Mission régionale d'autorité environnementale

**Avis délibéré de la mission régionale
d'autorité environnementale
Hauts-de-France
sur le projet de parc éolien du Blanc Plateau sur les communes de
Hangest-sur-Somme et Soues (80)
Étude d'impact v2 de mai 2026**

n°MRAe 020483/A P

Contexte éolien (étude d'impact – page 299)

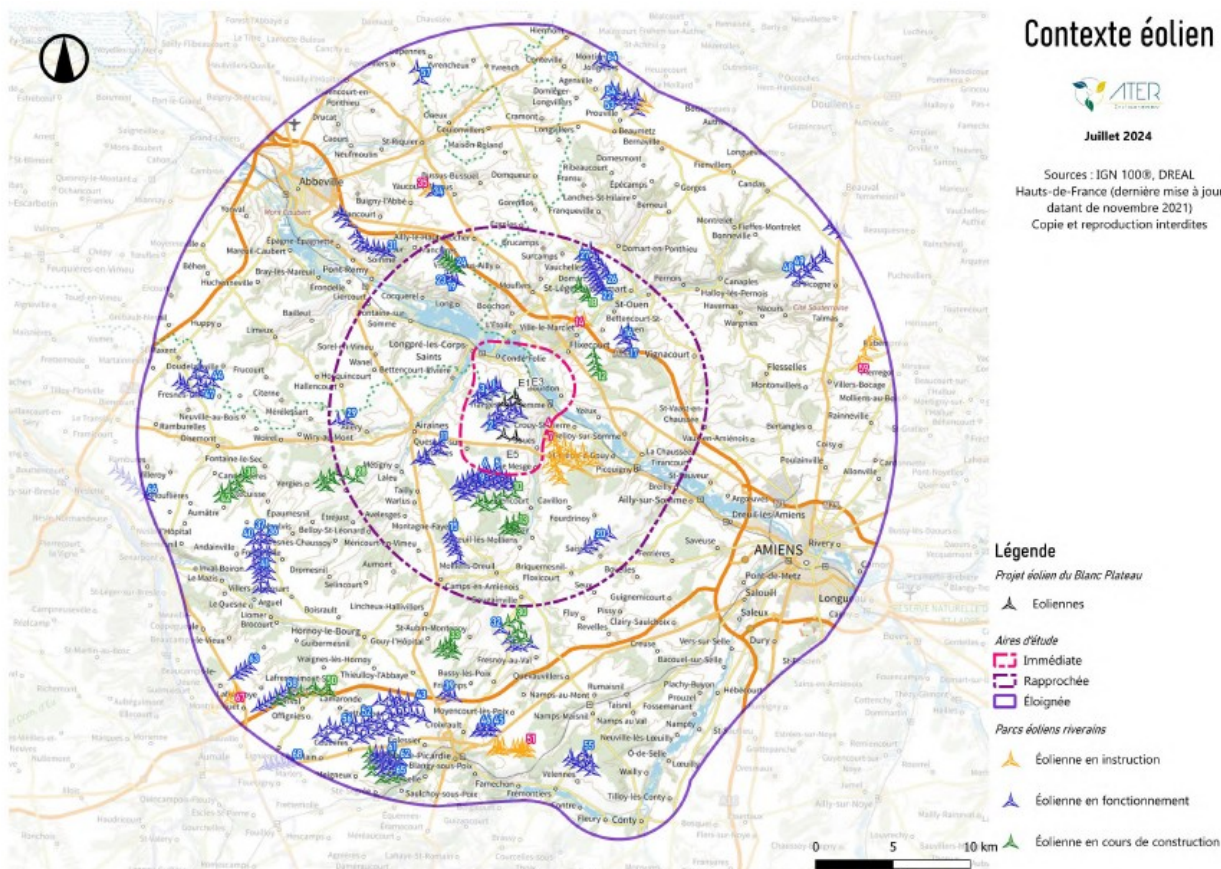
Au vu de la carte ci-dessus, datée de juillet 2024, ce contexte est susceptible d'avoir évolué, notamment pour les parcs en travaux et en instruction.

L'autorité environnementale recommande d'actualiser et de mettre à jour le contexte éolien autour du projet.
